品番	TMGG40LEWZ	品名	壁付サーモスタット混合水栓	1 / 3
----	------------	----	---------------	-------

- ・【金具補修品互換性情報】シャワー部の形状変更に伴う、フィルター、Oリングの変更

件名	シャワー部の形状変更に伴う、フィルター、Oリングの変更
対象製品	TEM47EW・THYC49H・TMF40EWF・TMF49E3W・TMF49E3WR・TMF49EW・TMGG40EW TMGG40LEW・TMGG40LEWR・TMGG40QEW・TMGG40SEW・TMGG40SEWR・TMGG46EW TMY240EW・TN118EWLL1 B・TN118EWLL2 B・TUM44EW B 他

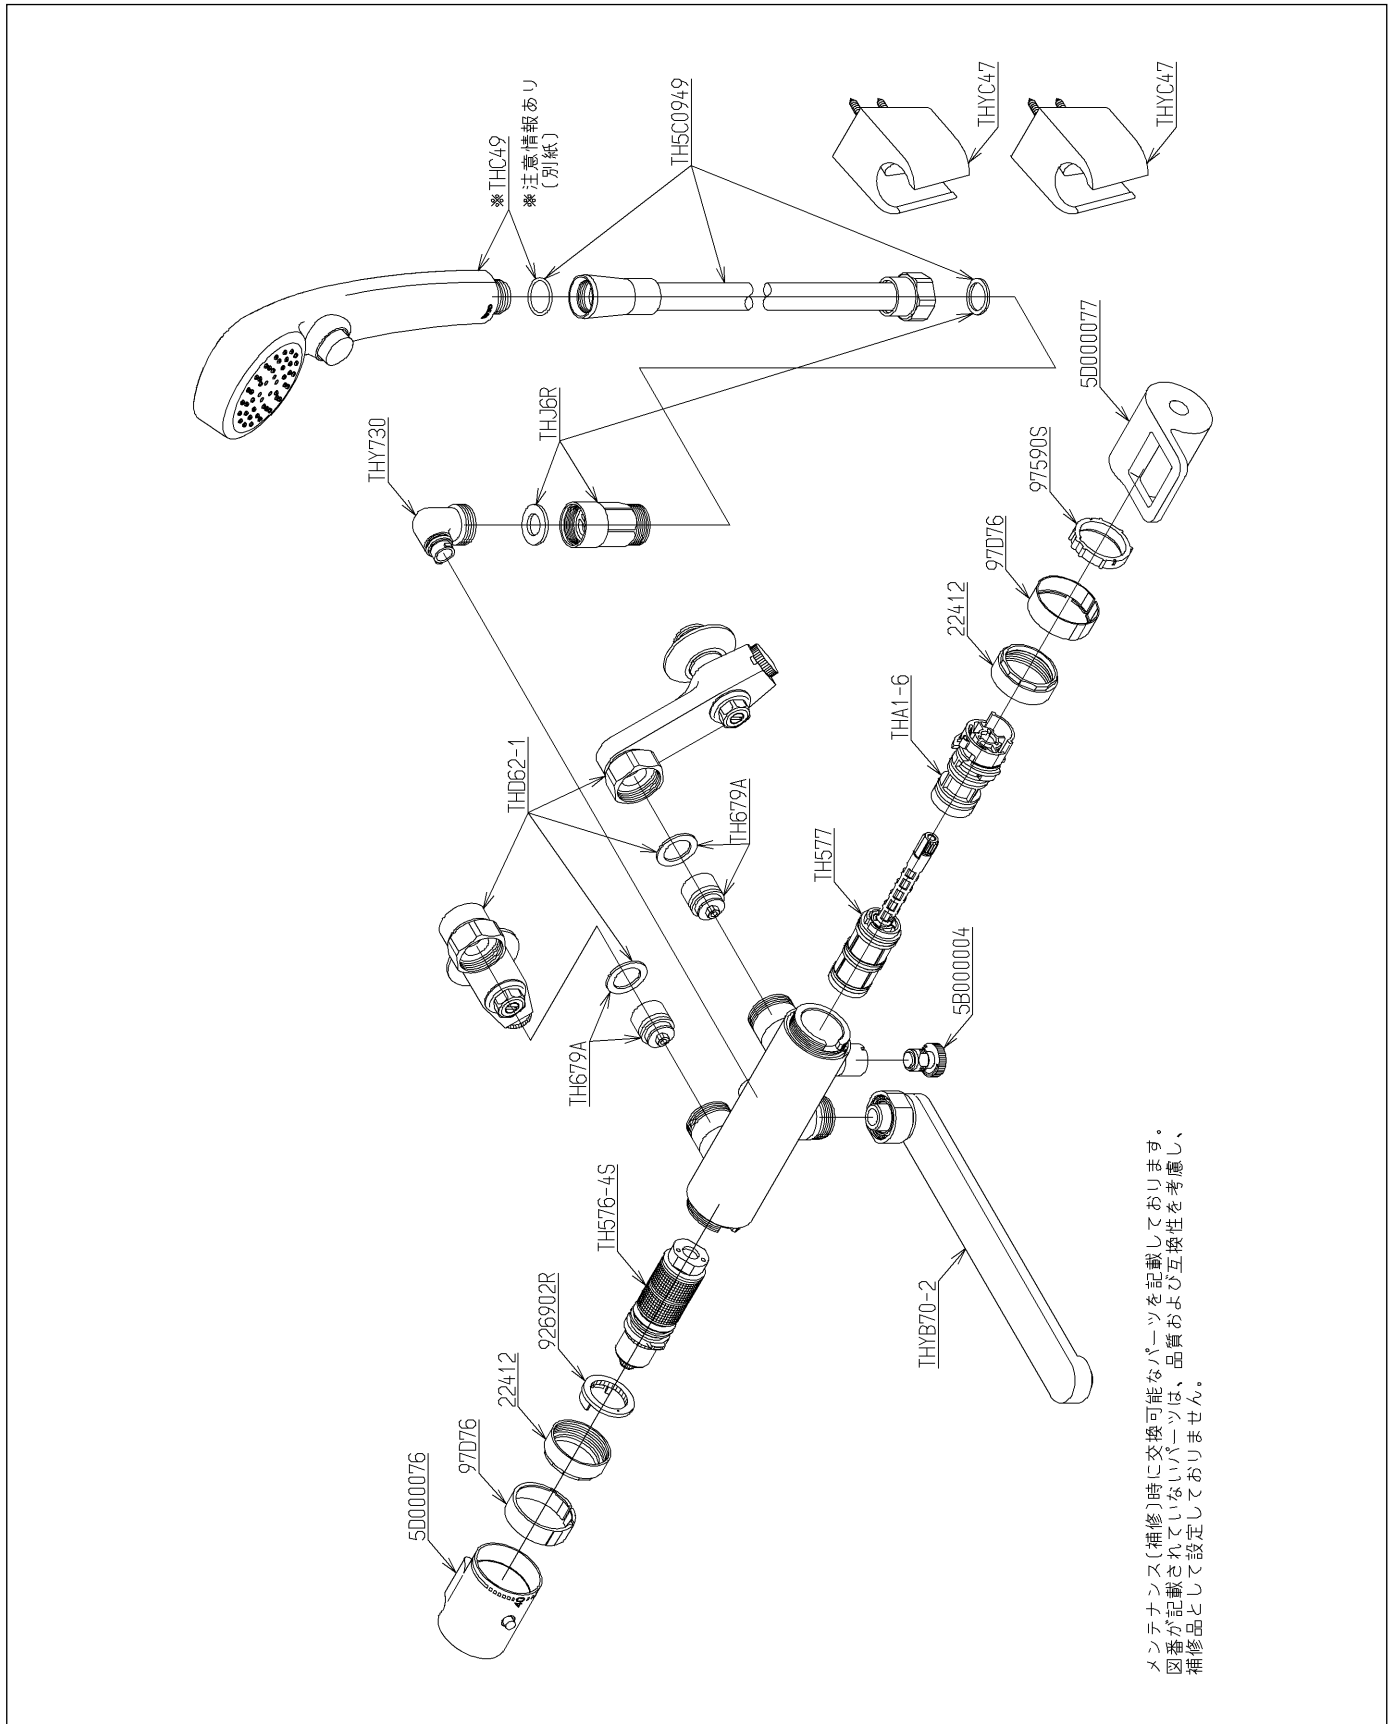
前期型品	切替時期 2018年10月頃	後期型品
-------------	----------------	-------------

フィルターとOリングの互換性はありません

①フィルターを交換する際は、フィルターの形状を確認し下図のように同じ形状のフィルターをご注文ください。

TH66638 フィルター	➡	TH66638 フィルター
TH97J18 フィルター	➡	TH97J18 フィルター

②Oリングを交換する際は、下図のようにフィルターの形状を確認してOリングをご注文ください。

TH66638 フィルター	➡	TH91798H Oリング
TH97J18 フィルター	➡	TH91201E Oリング
